Genova, 14/06/2023
Prot. n. RT007284-2023-P

OGGETTO: Procedura di verifica di assoggettabilità a VIA, ai sensi dell'art. 10 della L.R. 4/2018 e dell'art. 19 del D.Lgs 152/2006, del progetto PNRR - Bando M2C1 Investimento 1.1 Linea C) - denominato "Realizzazione del nuovo impianto di inertizzazione fanghi con produzione di gessi di defecazione presso l'area impiantistica di Mancasale (RE)", presentato dalla società IRETI S.p.A. (Fasc. 1311/22/2023).
Risposta a richiesta integrazioni del 05/06/2023 ns. prot. RT020612-2023-A.

Figura 1 - Destinazione dei tunnel 1, 2 e 3

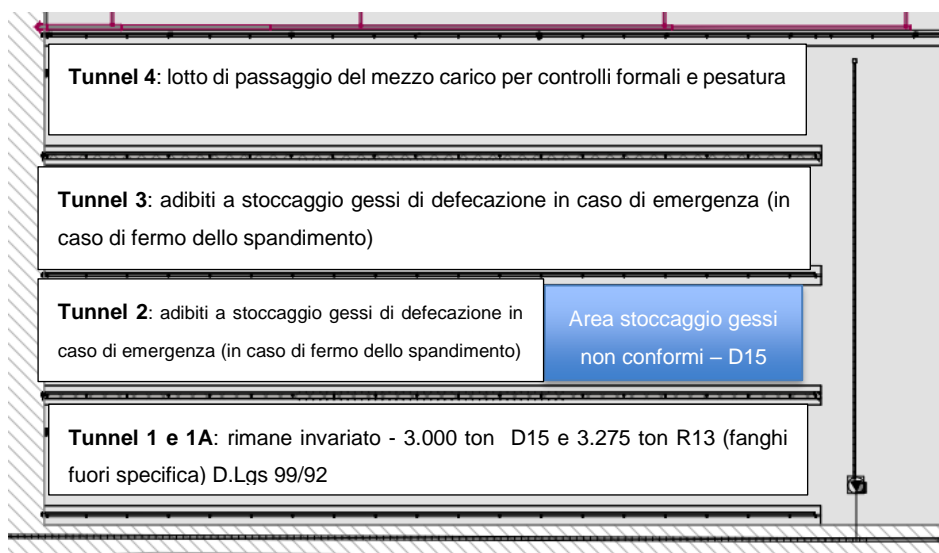
- a) descrivere e rappresentare puntualmente, nel caso di necessità di smaltimento dei fanghi, le aree destinate allo stoccaggio (D15?) all'interno dei tunnel 2 e 3. Qualora si preveda in tali tunnel anche lo stoccaggio dei gessi di defecazione destinati all'utilizzo in agricoltura, descrivere e rappresentare anche tali aree, tenendo presente che le aree dedicate allo stoccaggio dei rifiuti dovranno essere separate e distinte rispetto ai prodotti (gessi di defecazione);*
- b) quantificare i rifiuti e i gessi che si prevedono di stoccare nelle aree di cui al punto precedente;*
- c) dettagliare la previsione che nel caso di mancanza del rispetto dei limiti D. Lgs. n. 75/2010 i gessi qualificabili come rifiuti saranno "ulteriormente trattati con processi specifici" descrivendo integralmente tali "processi", indicando tra il resto: la*

Di seguito si descrive dettagliatamente la destinazione d'uso dei tunnel:

- I tunnel 2 e 3 indicati in figura 1 sono dedicati allo stoccaggio dei gessi in caso di emergenza (fermo spandimento superiore a 90 giorni); sarà individuata specifica area, all'interno di uno dei due, in cui saranno depositati eventuali gessi non conformi al D.Lgs. 75/2010. L'area dedicata a tale scopo sarà separata tramite setto in muratura per evitare commistioni tra gessi conformi e non conformi al succitato decreto.
- Il tunnel 1 e 1A rimane invariato rispetto all'autorizzazione vigente: L1 dedicato alla destinazione D15 (3.000 ton) per CER 190805, L1A dedicato alla destinazione R13 (3.275 ton) per CER 190805 fuori specifica per lo spandimento in agricoltura.

Il volume di stoccaggio dei tunnel 5 e 6 è sufficiente per garantire il fermo spandimento di durata da normativa pari a 90 giorni, mentre i tunnel 2 e 3, di dimensioni ridotte rispetto ai precedenti, assicurano un ulteriore fermo spandimento di circa 32 giorni (esclusa l'area dedicata allo stoccaggio di eventuali gessi non conformi).
